## 資料 2-2 千苺ダムの安全性に関する基本的な考え方

河川整備計画（原案）において、既存利水施設の治水活用は、原案に位置づけた「青野ダムの予備放流容量拡大」を除き、その必要性・実現可能性の検討を継続することとしている。本資料は、構造令制定以前に建設された千苺ダムの安全性に関する基本的な考え方について平成 22 年 8 月時点でとりまとめた資料である。

## 千刃ダムの安全性に関する基本的な考え方

図1 1,540m³/s流入時の各施設からの放流量

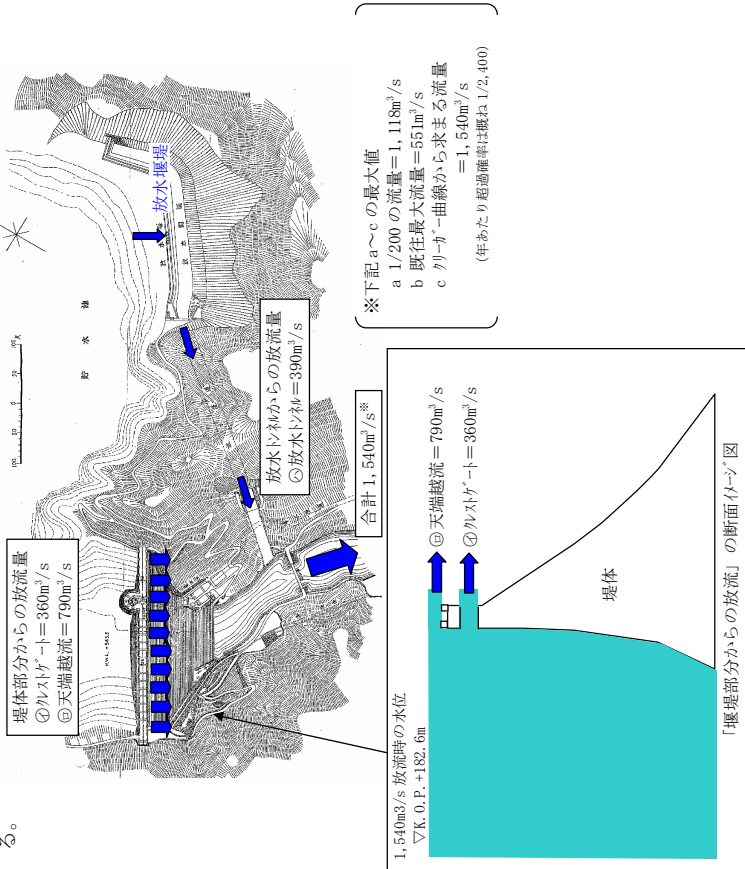
構造令の規定に適合させるには、洪水吐きの増設が必要であるが、現時点ではその目的が立っていない。③のダム設計洪水流量が現状の施設において発生すると、既存の洪水吐きからの放流だけでは足りず、洪水の一部がダム天端を越流して流下\*することとなるが、その場合でも堤体の安定性が保たれるのかという点について、神戸市に検討を依頼した。

構造令第 2 条で規定するダム設計洪水流量発生時の、外力に対する堤体の安定性は神戸市によって確認された。

しかしながら、洪水吐きの放流能力が不足していることに変わりはなく、「できるだけ構造令に適合する施設に改築する」ことは構造令の趣旨であるため、定期検査等様々な機会を通じ、構造改善を神戸市に要請していく。

図 2 計算条件説明図

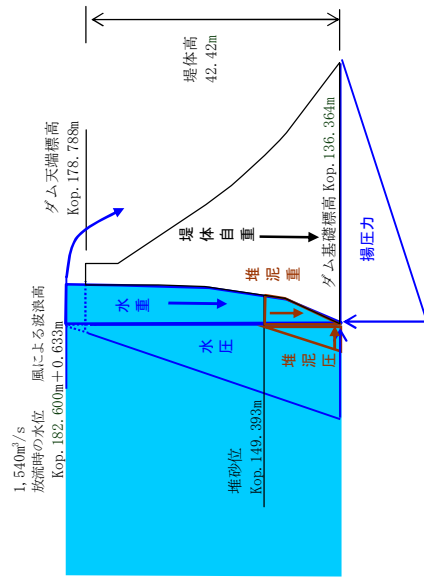
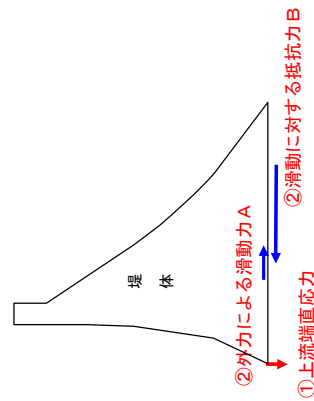
千苅ダムは、越流水深=kop182.6m で安定計算をしたところ、安全であることを確認している。

ダム天端を越流した流水により地盤の洗掘が発生し、それがダム堤体基礎部分まで影響が及ぶことになれば、前記の安全性の検討の前提である計算条件が成立しなくなる。千苅ダムの建設に当たっては、硬岩部分まで基礎掘削を行った後に堤体を建設している。昭和 60 年度に調査ボーリングを実施したところ、CH 級の非常に硬い岩盤上に建設されていること、またその劣化が進んでいないことが判明した。

この結果、ダム天端を越流した流水によって、千苅堰堤の基礎地盤を形成する CH 級の岩盤に影響がないと考えるため、ダムの安定性について問題とはならないと考えている。

神戸市の計算内容を照査したところ、計算内容は適切であったため、その結果は妥当と考えている。

また、ダム堤体の基礎地盤についても、別途に神戸市ボーリング調査資料で確認したところ、全体としては CH 級の岩盤が支配的で、一部に CM 級が見られた。

一般的に、重力式ダムの建設は、CM 級以上の岩盤を基礎とすることから、千苅ダムは、非常に硬い岩盤上に建設されており、ダムの安定性に問題はないと神戸市の見解は、妥当であると考えている。
